新製品発売のご案内

No.22-10
(令和4年10月)

リコールに伴うブレーキホースの適合と品番情報について

2.リコール概要

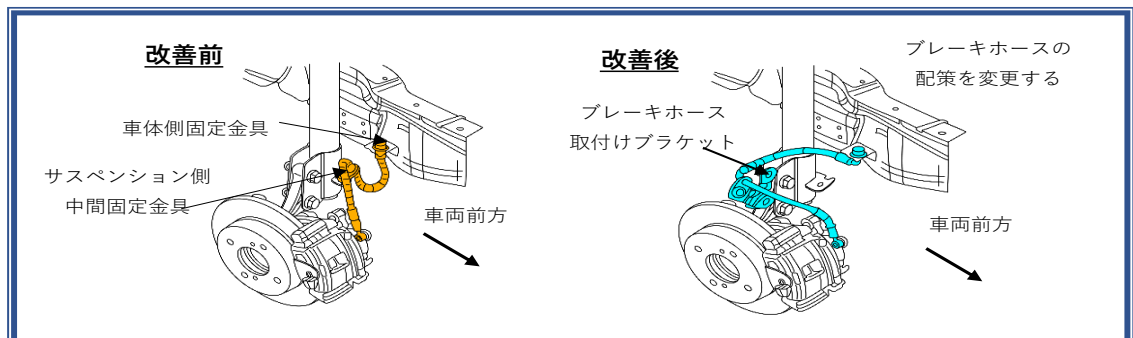
前輪ブレーキにおいて、ブレーキホースの長さが不適切なため、ブレーキホースに引張力が発生し、ホース内部に亀裂が発生することがあります。そのため、そのままの状態で使用を続けると、亀裂が広がり、ブレーキ液が漏れて警告灯が点灯し、最悪の場合、制動力が低下するおそれがあります。

全車両、ブレーキホース取付けブラケットを追加し、ブレーキホースを対策品に交換しています。

3.ホース比較写真

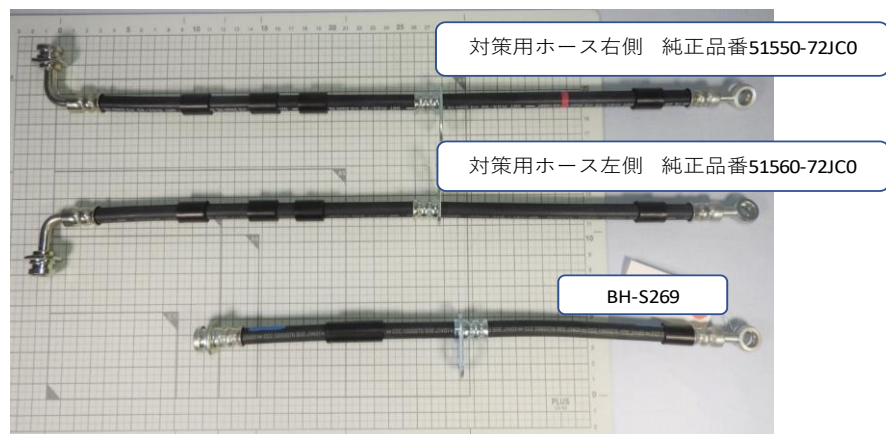
BH-S269を適合しておりました一部車種につきまして、2019年11月21日にメーカー側からリコールの届出がありました。対策用のホースはBH-S269と形状が異なり、リコール対象車種にはBH-S269をご使用できません。
